「SAJ／SAK-TO-100SST」用車輪 仕様変更のご案内

緩衝スプリングキャストⅢ (コイルタイプけん引8km/h 以下の仕様) 「SAJ／SAK-TO-100」向け車輪

「SST-100AL」

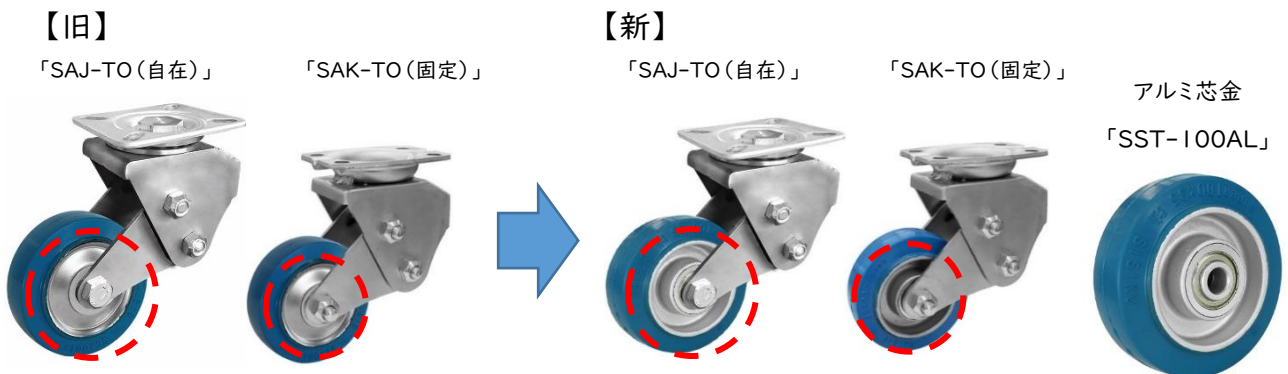
芯金をスチール製からアルミ製に変更します。

- ・アルミの放熱性で熱がこもるのを防ぎ、ゴムの剥離を抑える効果があります。
- ・「SST-100」車輪は別途ございます。
